# **RAPPORT D'ENQUÊTE PUBLIQUE ET CONCLUSIONS MOTIVEES**

**COMMUNE DE SOMMERAU  
BIRKENWALD**

**1° MODIFICATION DU PLAN LOCAL D'URBANISME**  
Septembre Octobre 2017

**COMMISSAIRE ENQUETEUR**

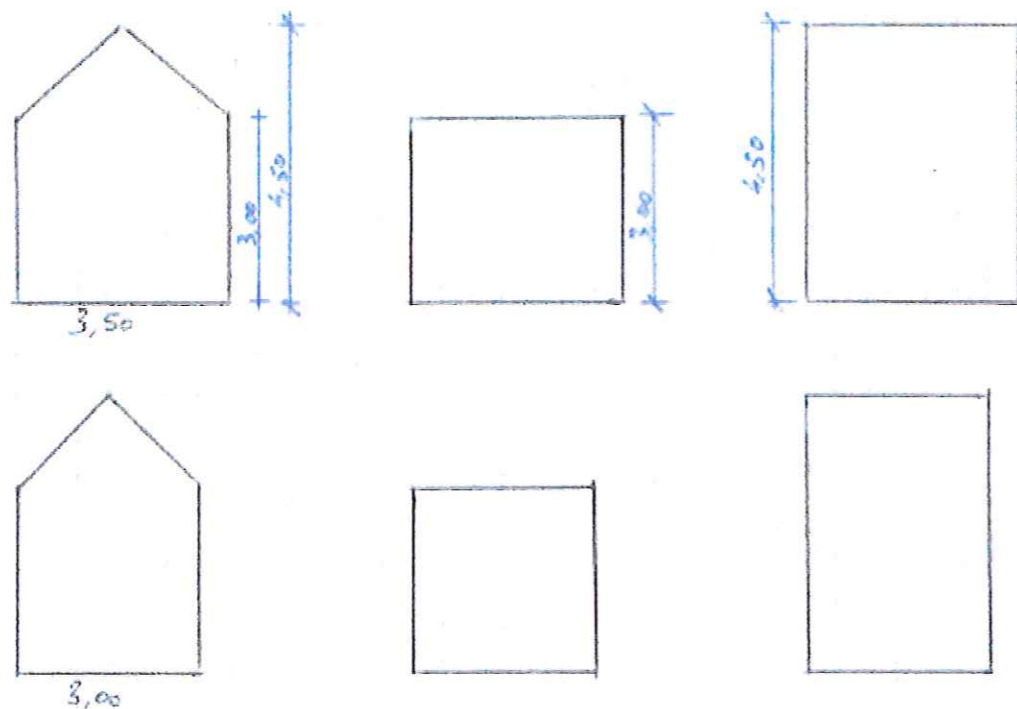
La commune considère que la règle actuelle pénalise les toitures plates par rapport aux toitures à un ou plusieurs pans. En effet, un bâtiment à pans est limité à 3m à la gouttière et à 4,50 en hauteur totale, un bâtiment à toit plat est limité à 3m à l'acrotère.

La règle proposée permettrait la création de volumes comme indiqués à droite sur le schéma ci-dessus. Il saute aux yeux que la cohabitation de bâtiments du type « nouvelle règle » avec des bâtiments du type « règles actuelles » n'est pas très esthétique. Cela est vrai pour le terrain d'implantation du bâtiment, mais aussi et surtout pour les propriétés riveraines, notamment en cas de construction sur limite. Le caractère exceptionnel de Birkenwald doit être préservé. Il faut résister à l'équation « nouveaux modes de construction » = toitures terrasses. Ces nouveaux modes de construction peuvent s'exprimer de façon différentes en harmonie avec l'existant.

Pour permettre aux bâtiments à toiture plate d'obtenir un volume se rapprochant des bâtiments à pans, la commune souhaite supprimer la réglementation des hauteurs à la gouttière et à l'acrotère. Seule la hauteur totale serait limitée à 4,50m.

Schéma p 17 de la notice de présentation.

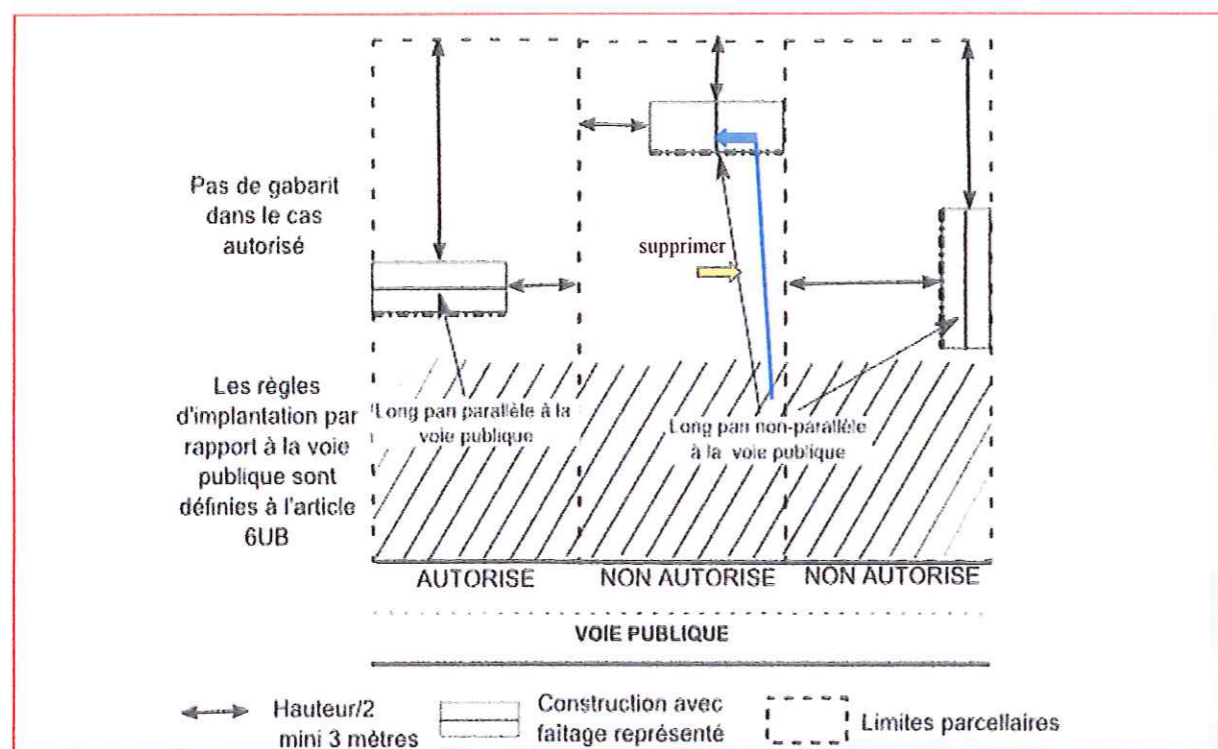
Sur ce schéma les flèches « long plan » indiquent 2 fois les faitages (croquis gauche et droite) et la façade + le faitage sur le croquis du milieu.

Aussi, je propose de remplacer dans le texte et sur le schéma la notion de « long pan » par « faitage le plus long » et modifier le schéma comme proposé en bleu. Le pointillé gras sur les façades pourrait aussi être supprimé.

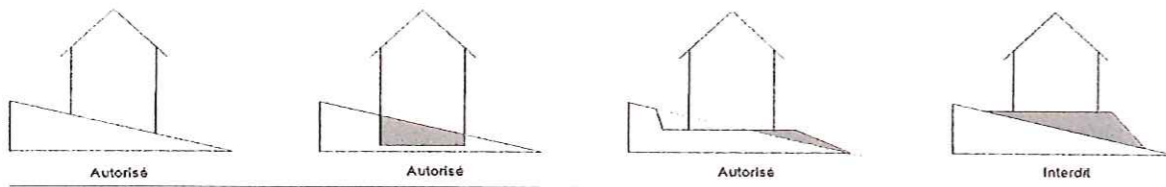
**Cette règle favorable pourrait-aussi être étendue aux logements. Il me semble que le problème principal a pour cause l'absence de places suffisantes pour les logements.**

La rédaction « soit en acquérant des places... » impose de devenir propriétaire des places dans un rayon de 200 m. Afin d'élargir encore le champ d'application de cette disposition particulière la rédaction pourrait être complétée par la solution d'acquisition de l'usage temporaire, par bail de longue durée, au lieu de la pleine propriété.

#### Nouvelle rédaction

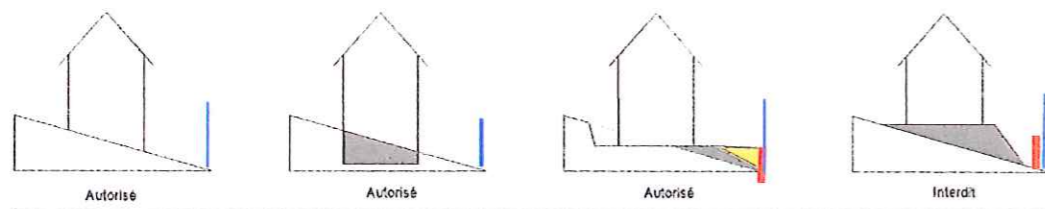
Par contre, le sujet concernant les murs de soutènement soulevé par la DDT n'est pas traité.

« Les talus modifiant de façon importante le modelé naturel du terrain » laisse à l'appréciation le notion de important et peut être source de discussions et litiges. Je propose de supprimer « de façon importante ».

« Toute construction devra s'inscrire dans la pente. Les talus modifiant de façon importante le modelé naturel du terrain sont interdits (voir schémas d'illustration ci-dessous). Dans tous les cas, le terrain modifié devra rejoindre le niveau du terrain naturel avant travaux en limites séparatives ».

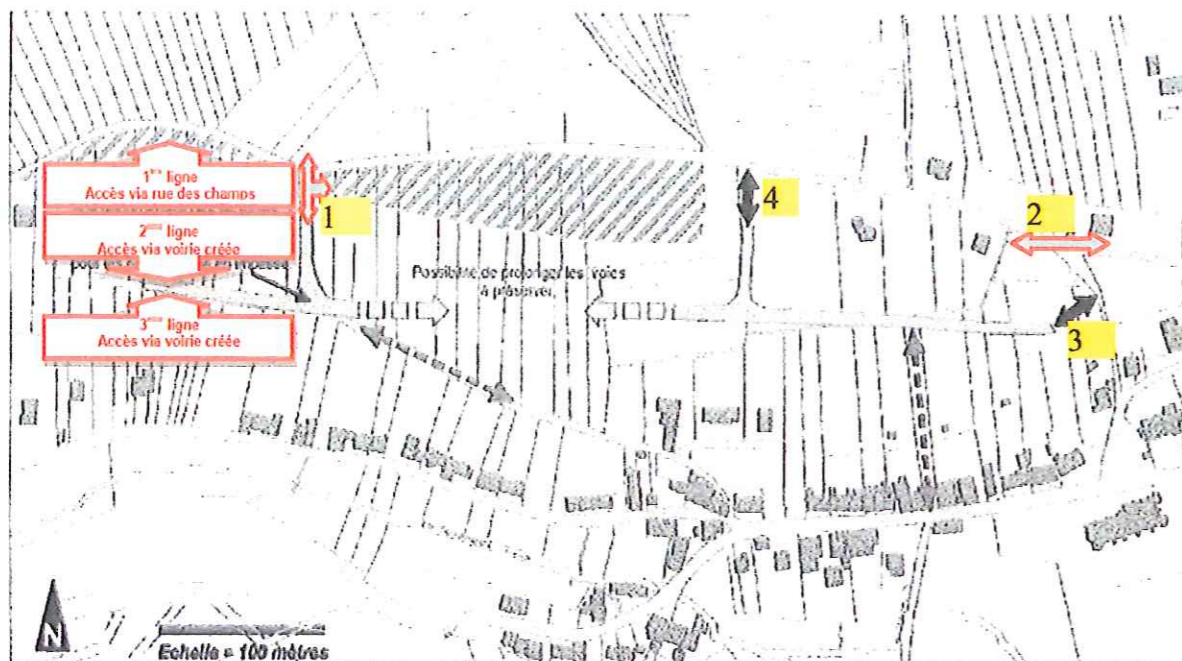
Par contre, considérant la pente du terrain et le réseau d'assainissement actuel, même pour la seule urbanisation de la 1<sup>o</sup> ligne côté rue des Champs, il sera obligatoire de réaliser un réseau d'assainissement complet.

Par ailleurs, le financement des viabilités des 2<sup>o</sup> et 3<sup>o</sup> lignes de construction sur ces seuls terrains augmenterait le prix de ces terrains à bâtir nettement au-delà des prix du marché et empêcherait ainsi la réalisation de l'opération. **La réalisation d'une opération d'ensemble est donc impérative.**

Annexe 3  
Ech 1:2000  
plan et. M. 2007

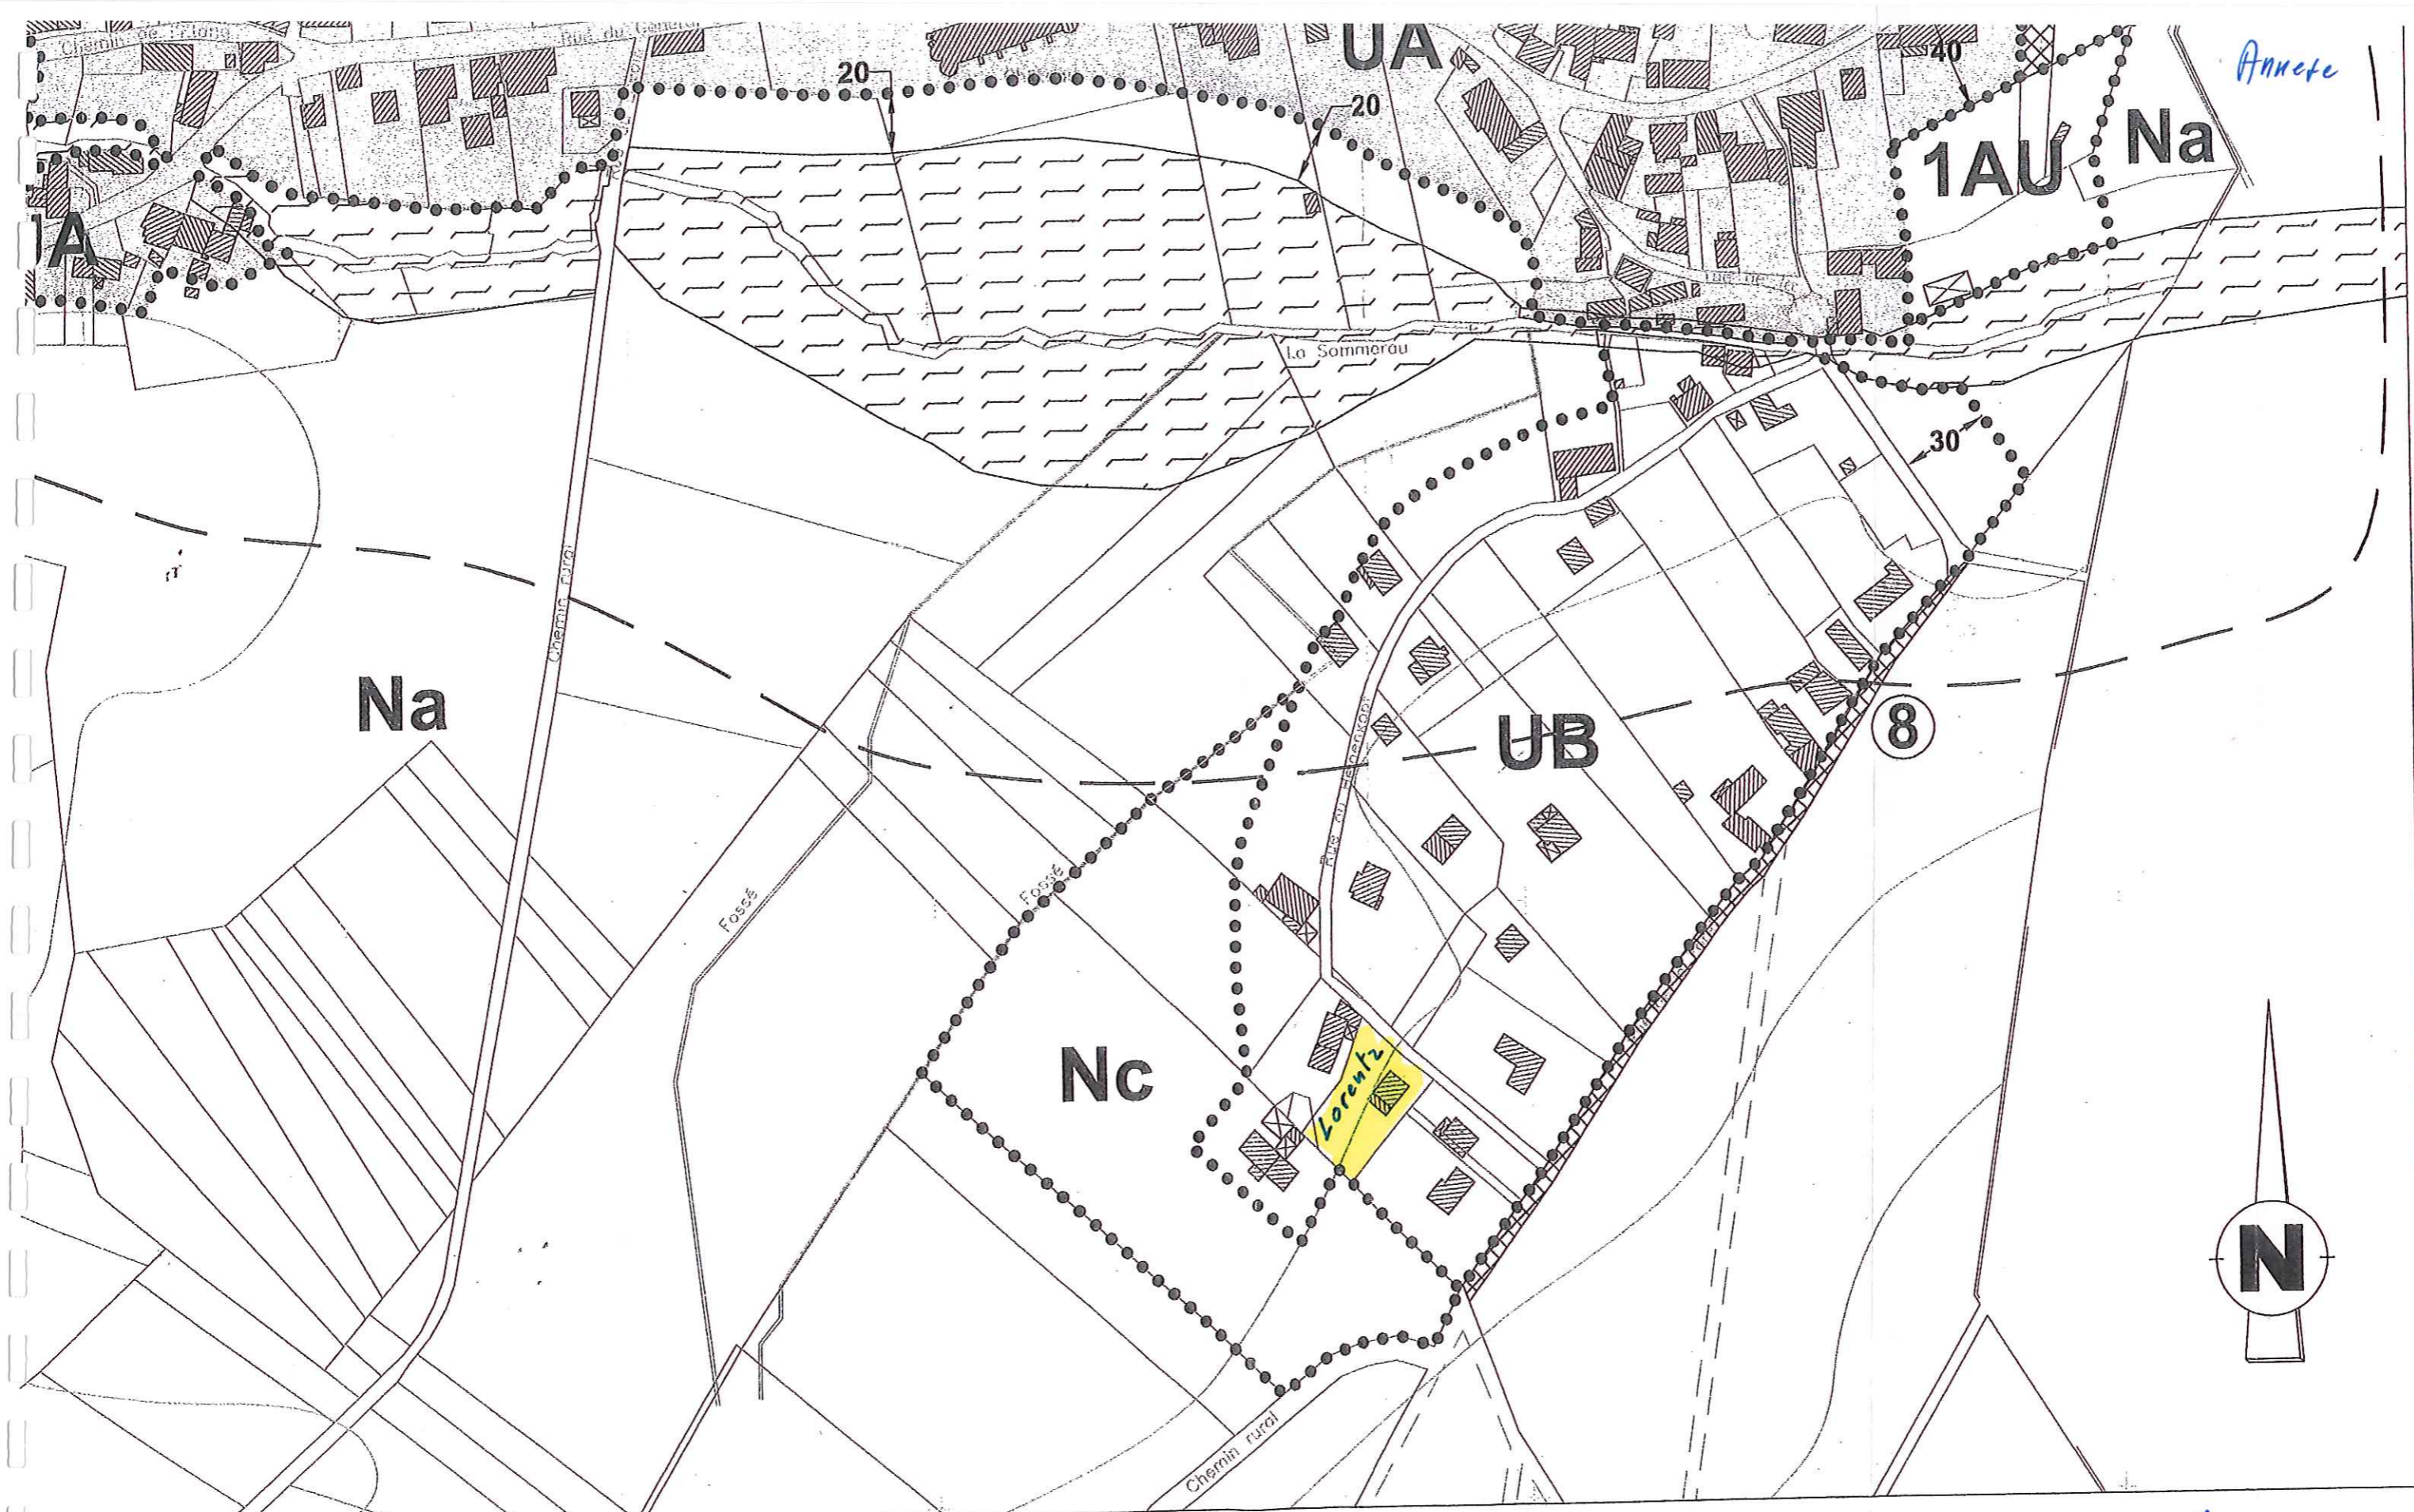
Je lui ai exposé les modifications envisagées à la réglementation de l'article UB 6 qui permettraient de délivrer un permis de construire en régularisation. M. LORENTZ adressera une lettre au commissaire enquêteur.

M. LORENTZ est propriétaire d'une maison construite en 2003 dont le permis de construire a été annulé en 2016 pour non respect de l'article 6NB du POS de l'époque. Aujourd'hui, après élaboration du PLU, la maison est située en zone UB dont l'article 6 est identique à l'ex article NB6. La modification proposée de l'article 6UB consiste à supprimer la référence aux maisons voisines.

Annexe 5

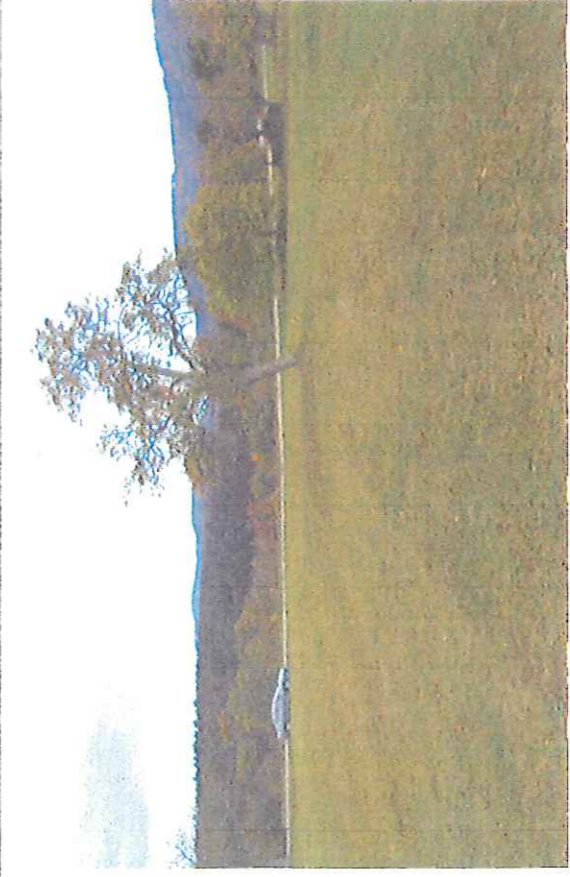
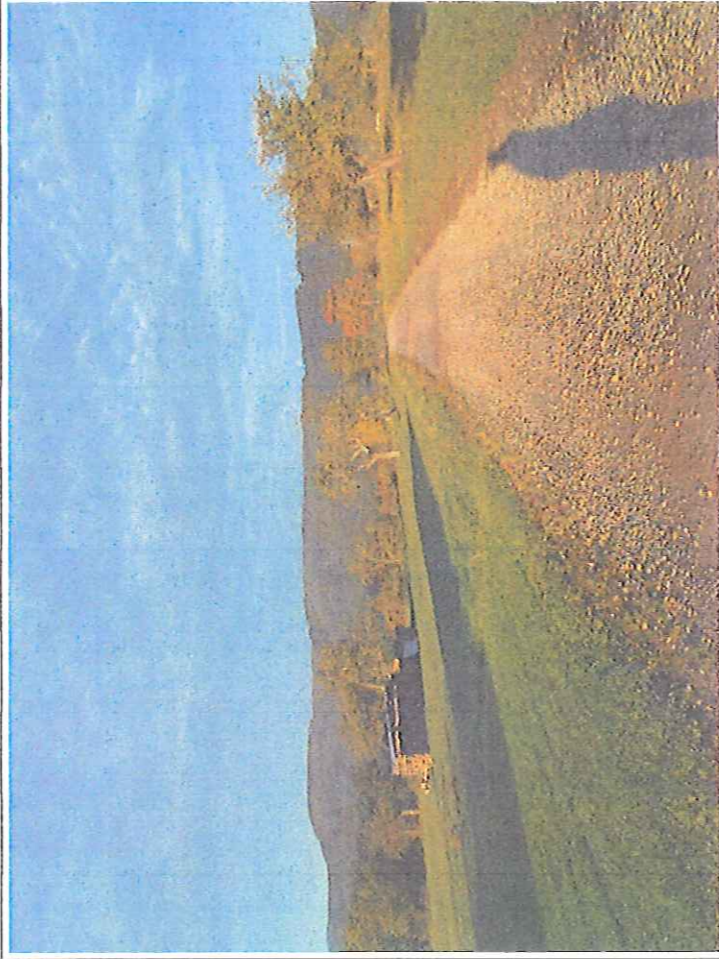
L'efficacité de la végétation actuelle comme zone tampon est insignifiante. Après dépérissement des arbres en fin de vie, l'effet décrit et souhaité par l'OAP sera nul. La plantation d'arbres isolés sur chaque futur terrain à bâtir ne créera pas non plus une zone tampon.

La DDT propose de localiser de nouvelles plantations en avant des parcelles pour recréer la zone tampon et d'exiger le maintien des sujets âgés.

**Aussi, je suis favorable à la modification de l'OAP qui permet de créer des accès sur la rue des Champs et recommande de créer un verger haute tige dans la partie basse du terrain.**
